Centrale photovoltaïque sur la commune de Martigues (13117)

**MEMOIRE DE REPONSE A LA DEMANDE DE  
COMPLEMENTS CONCERNANT  
L'AUTORISATION DE DEFRICHEMENT  
REFERENCE STC-18-027-056**

Le 26/02/2018

Figure 1 : Plan de masse final du projet de centrale photovoltaïque au sol (Source : Plan de permis)

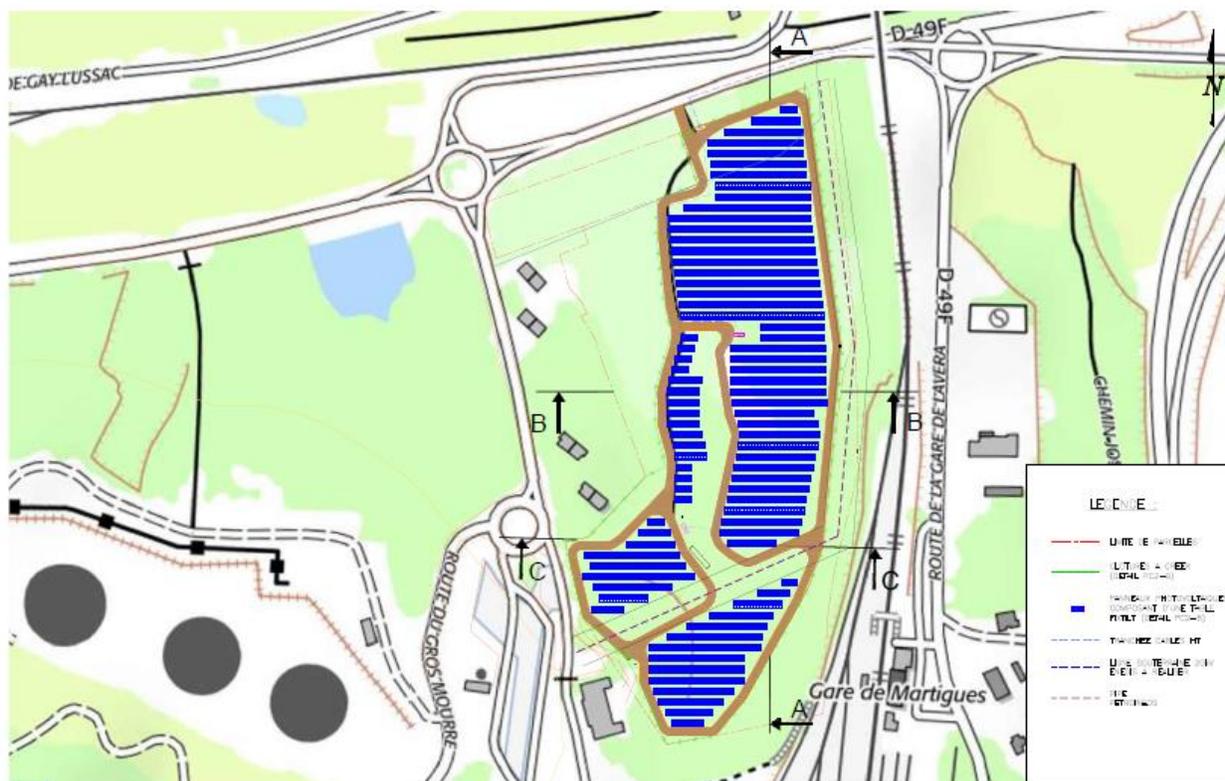
« Le formulaire Natura 2000 simplifié n'est adapté que pour les projets de particuliers réalisant une opération de faible ampleur, ce qui n'est pas le cas pour votre projet qui consiste en un défrichage de près de 6 Ha. L'évaluation des incidences Natura 2000 doit être proportionnée en fonction des enjeux écologiques, de la nature du projet et de son ampleur.

L'évaluation des incidences Natura 2000 ne contient pas les éléments réglementaires : plan de situation, et situation par rapport aux sites Natura 2000, et ne peut être lue indépendamment de l'étude d'impact. Le site Natura 2000 « Etant entre Istres et Fos » voisin du projet n'est pas cité dans le formulaire simplifié fourni »

Le projet, suite à la prise en compte de nouvelles contraintes, a été modifié dans l'optique d'une réduction de son emprise (figure 1).

Le projet a donc une assiette de 5.66 Ha, contre 6 Ha auparavant.

Figure 3 : Profil altimétrique démontrant l'absence de risque de lessivage. Orientation : d'Ouest en Est. (Source : Géoportail)

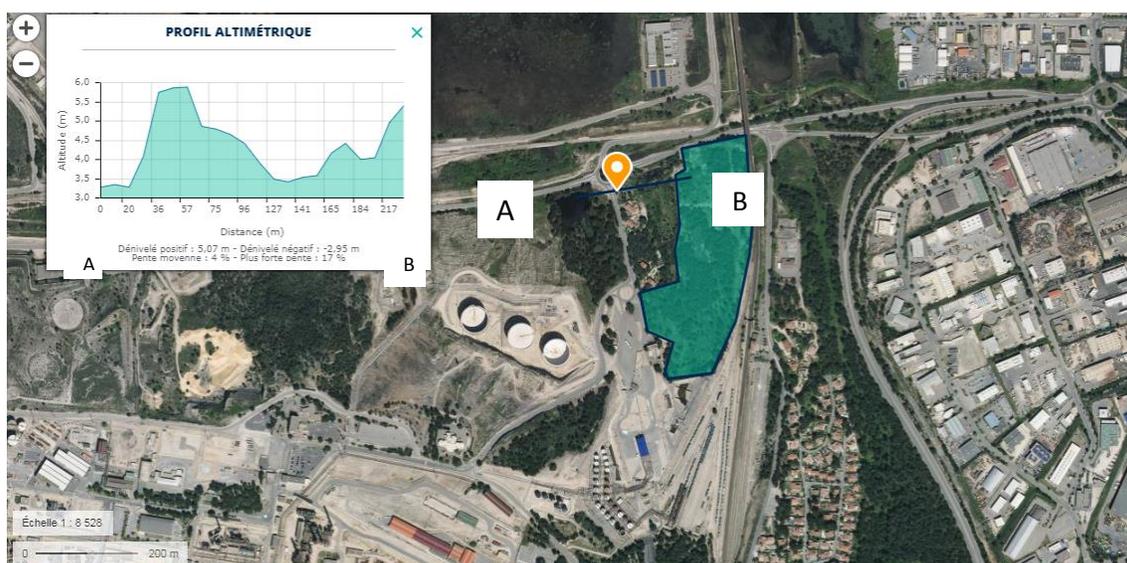
Après terrassement, les sols seront mis à nu et il existera alors un risque de lessivage de ces derniers lors d'intempéries. Le projet doit évaluer ce risque et mettre en place le cas échéant des dispositifs visant à éviter tout rejet non traité dans les milieux aquatiques sensibles »

Le risque de lessivage est évoqué dans l'avis. En effet, dans la précédente mouture du projet, ce risque était non négligeable en raison du besoin de travaux de terrassement sur la zone Ouest présentant un habitat aquatique. Néanmoins, le retrait du projet sur cette parcelle assure une bonne protection de cet habitat contre le lessivage. De plus, le projet sera séparé de cette parcelle ouest par des bosquets et une

route, ainsi que par une topographie ne permettant pas le ruissellement de l'eau dans cette direction (Figure 3).

L'impact sera donc nul sur ce milieu.

Figure 5 : Schéma d'une chaussette anti-retour de chiroptères

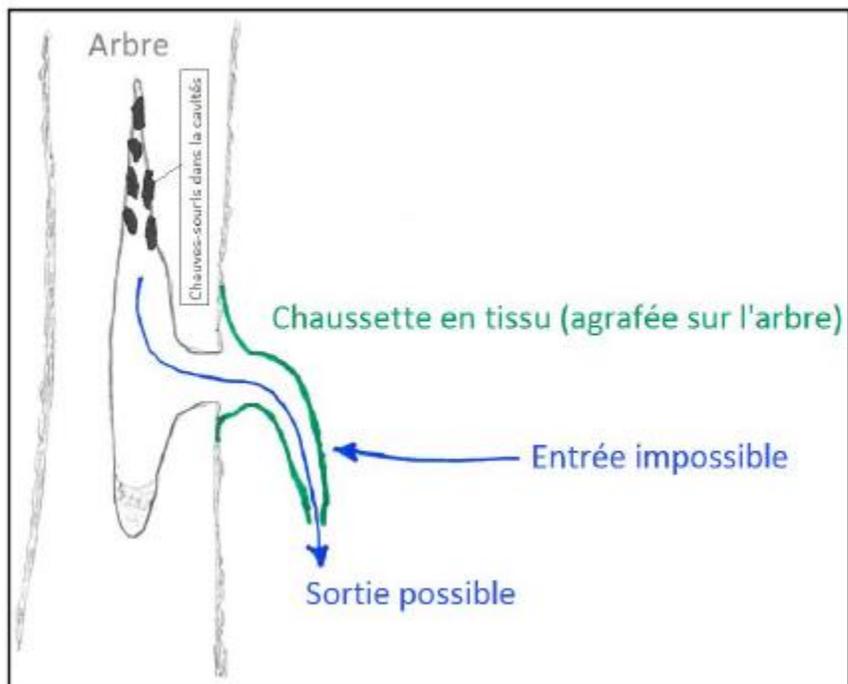
« Les arbres devant être conservés doivent être repérés et cartographiés et mis en défens. La phrase « oui mais le projet prévoit de minimiser ces destructions dans la mesure du possible » doit être également précisée. Le pétitionnaire doit s'engager à les maintenir et doit décrire les moyens mis en œuvres pour atteindre ce résultat. De la même manière, les secteurs évités pour les enjeux écologiques doivent être repérés et précisément cartographiés et mis en défens si nécessaire. La même recommandation concerne la mesure suivante : « Il y aura suppression de vieux arbres, mais dans la mesure du possible ceux-ci seront préservés. »

Pour des raisons de productivités, il sera nécessaire de déboiser les arbres présents sur l'ensemble de la zone accueillant les panneaux. Cette obligation est dû à la nécessité de minimiser l'ombrage, qui rendrait le site impropre à l'installation de panneaux photovoltaïques. De plus, une cartographie des arbres à protéger n'aurait pas de sens à ce jour puisque la construction commencera à une échéance de 1 à 2 ans. Avant le début de la construction, un écologue indépendant sera mandaté par TOTAL SOLAR pour recenser les arbres à protéger et les mettre en défens.

- Si un gîte potentiel est repéré mais non occupé par un ou des chiroptères, ce gîte potentiel sera rendu inaccessible de nuit (obturation de la cavité ou arrachage d'écorce) après nouvelle vérification d'absence d'individus ;
- Si un gîte est occupé par un ou plusieurs chiroptères en dehors de la période d'hibernation (entre avril et octobre), une obstruction de ce gîte sera réalisée de nuit après vérification de l'absence d'individus. Les chiroptères arboricoles possèdent plusieurs gîtes en période d'activité. Ainsi, les individus présents auparavant dans ce gîte pourront se réfugier dans l'un de leurs autres gîtes ;
